Vysvětlení č. 4 k Zadávací dokumentaci

„Silnice III/327 22 Břehy – Sopřeč“, veřejná zakázka na stavební práce zadávaná ve podlimitním otevřeném řízení, zahájena dne 05.září 2024 na profilu Zadavatele.

Dotazy č. 4

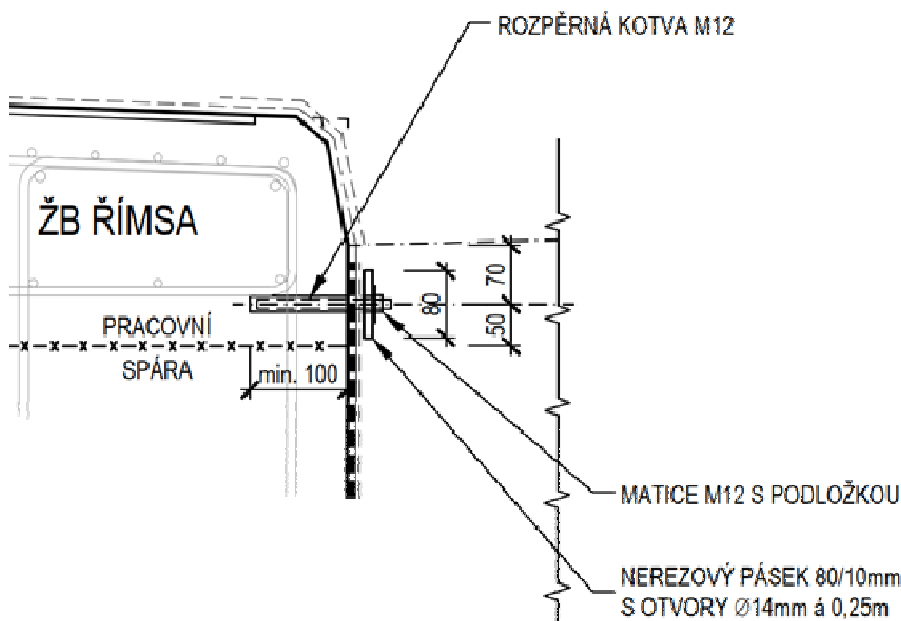
1. Součástí soupisu prací, SO 101.2 Komunikace III/32722 - oprava mostního svršku mostu ev. č. 32722-6, je položka rozpočtu č. 936501 DROBNÉ DOPLŇK KONSTR KOVOVÉ NEREZ
- V PD ani technické specifikaci položky rozpočtu ne nachází specifikaci ani parametry o jaké kotvy a kotvící pásy se jedná. Žádáme o upřesnění, jaké kotvy izolace a jaké kotvící pásy mají být použity a jaké má uchazeč ocenit? Případně prosíme o uvedení příkladu typového výrobku?

Jedná se o nerezový pásek 80/10 mm (nerez A4) kotvený rozpěrnou kotvou M12 (rovněž nerez) po vzdálenosti $a=0,25m$ (viz. vzor. obrázek níže).
